# 改善箇所説明図

## 基準不適合の内容

運転者席用エアバッグモジュール (裏面)

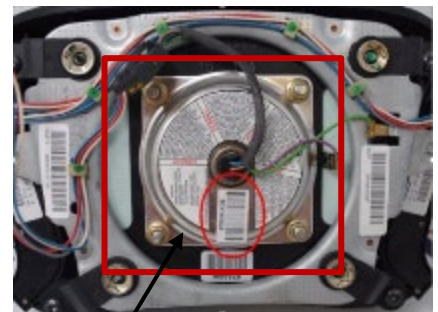
基準不適合発生箇所

運転者席用エアバッグのインフレーター（膨張装置）において、吸湿防止が不適切なため、ガス発生剤が吸湿する可能性がある。そのため、使用過程でガス発生剤が吸湿や乾燥を繰り返した場合など、衝突時等のエアバッグ作動時に正常に展開しないおそれがあり、インフレーター内の圧力が上昇して容器が破損することにより、乗員が負傷するおそれがある。

全車両、運転者席用エアバッグのインフレーター、または、エアバッグアッセンブリを代替品と交換する。

識別：左フロントドア ロアヒンジ取り付けボルトの頭部に白ペイントを塗布する。
